Gremium: Planungsausschuss
Sitzung am: 21.05.2025

Vorhabenbezogener Bebauungsplan Nr. 31/1 - Erweiterung der Holz-Bauer GmbH

Eingegangene Stellungnahmen und Abwägungsvorschläge der Stadtverwaltung

Anlage 1

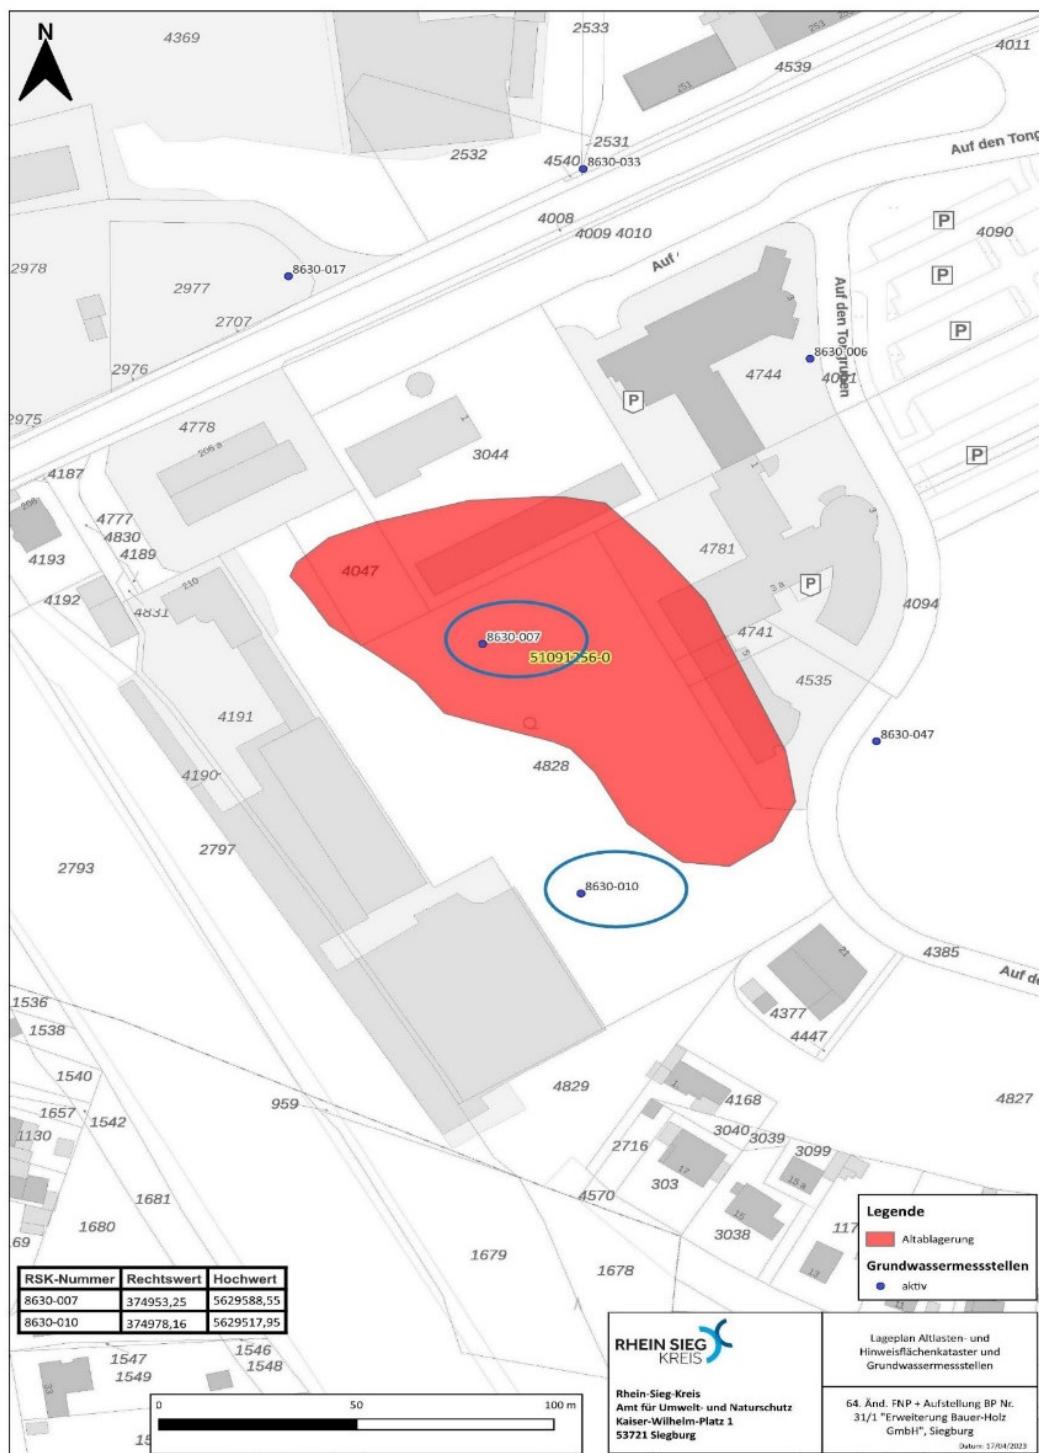
Es wird angeregt, neben der bereits in der Planzeichnung dargestellten Grundwassermessstelle 8630-010 ebenfalls die nördlich gelegene Messstelle 8630-007 in der Planzeichnung darzustellen (Lageplan der Grundwassermessstelle siehe [Anlage 1](#)) und einen Hinweis aufzunehmen, der besagt, dass diese Grundwassermessstellen zu erhalten, bzw. bei einem unvermeidbaren Wegfall ordnungsgemäß durch ein hierfür zugelassenes Fachunternehmen mit aktuellem DVGW-Zertifikat W 120 rückzubauen und nach Rücksprache mit dem Rhein-Sieg-Kreis, Amt für Umwelt- und Naturschutz, Fachbereich Grundwasser- und Bodenschutz an geeigneter Stelle neu zu errichten sind. Der Rück- und der Neubau sind durch ein geologisches/hydrogeologisches Fachgutachterbüro zu begleiten und zu dokumentieren.

Die besagte Grundwassermessstelle wurde in der Planzeichnung des Bebauungsplanes nachrichtlich ergänzt. Sie wird -falls erforderlich- im Rahmen der Umsetzung der Planung unter fachgutachterlicher Begleitung verlegt.
